改善箇所説明図

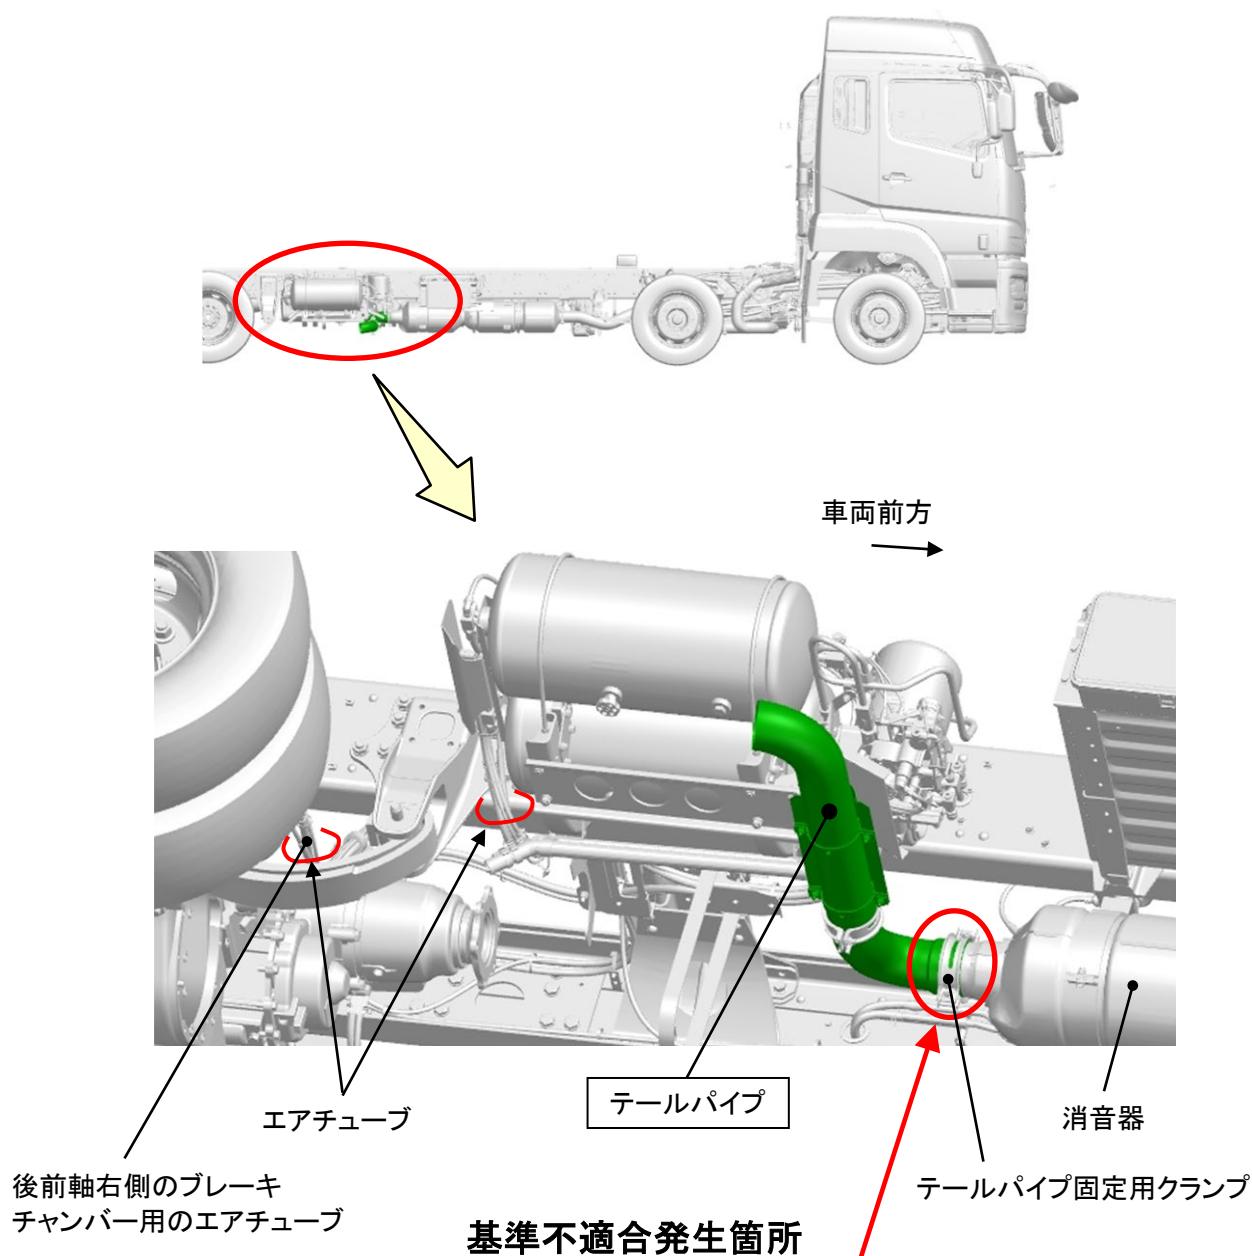
大型トラックにおいて、消音器に結合されるテールパイプの材質が不適切なため、結合部に融雪剤等が残った状態で使用を続けると、結合部のテールパイプが腐食して破断し、消音器出口からの排気ガスによってエアチューブが溶損することがあり、最悪の場合、ブレーキ制動力の低下/失効、突然の駐車ブレーキ作動、T/M の変速不良が生じるおそれがある。また、破断したテールパイプの固定用クランプが破損すると、テールパイプが落下して他の交通の安全に影響を及ぼすおそれがある。

全車両、テールパイプを対策品に交換すると共に、テールパイプ固定用クランプ一式を新品に交換する。

注：□ は対策品に交換する部品を示す。

識別：作業完了車には、テールパイプと消音器の固定用クランプに白色ペイントを塗布する。
